Arrêté d'autorisation relatif à la création
d'une centrale hydroélectrique sur la commune de Saint-Julien-les-Villas
Annexe au courrier de notification du 5 août 2026

Concernant la dévalaison :

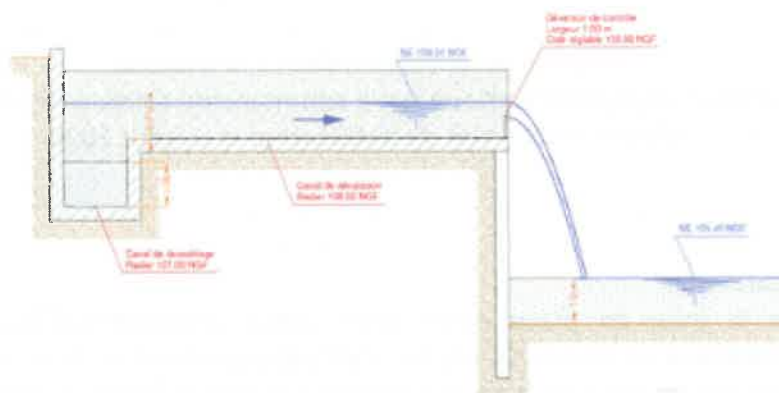
Le projet prévoit la mise en place d'une prise d'eau ichtyocompatible orientée à 45° et d'espacement de barreaux de 18 mm. Le dossier n'est pas explicite mais la lecture des plans suggère une proposition de mise en place de barreaux verticaux classique (notée GO par la suite).

Pour les grilles de ce type (GO), une forte accélération se produit entre le coin amont et le coin aval du plan de grille. A noter que cela ne se produit pas avec des grilles orientées à barreaux assemblés dans le sens de l'écoulement (GOBSE), ni les grilles orientées à barreaux horizontaux (GOBHO).

Compte tenu des dimensions de la prise d'eau projetée (hauteur eau : 2,31 m ; largeur 6 m, débit turbiné 8 m³/s), **une grille orientée classique engendrerait une vitesse normale en bout de grille de l'ordre de 0.74 m/s soit bien au-dessus de la valeur préconisée à 0,5 m/s pour éviter tout placage des poissons. Pour éviter ce phénomène, la grille devrait être orientée à 35° et non 45°.**

L'exutoire proposé fait 1 m de large par 2,31 m de profondeur et est alimenté par 360 L/s. **Dans le cas d'une GO telle que proposée dans le dossier, le débit d'alimentation nécessaire pour être attractif serait de 2 m³/s.** Pour limiter ce débit, il est possible de réduire la largeur de l'exutoire à 0.5 m (le débit pourrait être diminué à 1 m³/s).

À noter que le débit à injecter dans l'exutoire dans une GOBSE ou GOBHO est moindre (1,3 m³/s pour un exutoire d'1 m de large voire 0,67 m³/s pour un exutoire de 0,5 m de large).

Par ailleurs, la transition entre l'exutoire et le canal de collecte est abrupte dans le projet proposé (cf plan). On passe de 2,31 m à 0,8 m de hauteur en eau, ce qui n'est pas recommandé pour un bon guidage du poisson. Cette remontée de fond doit être éloignée du coude constituant la séparation entre la vanne sédimentaire et l'exutoire piscicole. La remontée doit être d'un angle inférieur à 45°.

Remontée de fond abrupte

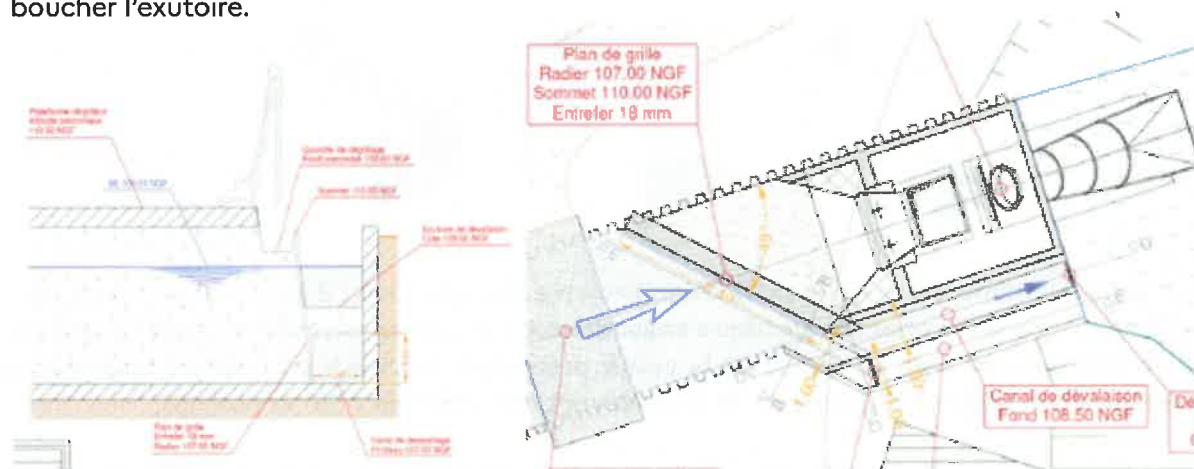
Compte tenu de l'inclinaison très verticale de la grille (cf plan) et de l'accélération de la vitesse d'écoulement d'amont en aval de la grille provoquée par une GO, il y a de forte probabilité que le dégrilleur soit insuffisant pour évacuer les flottants qui risquent de s'accumuler dans l'angle et boucher l'exutoire.
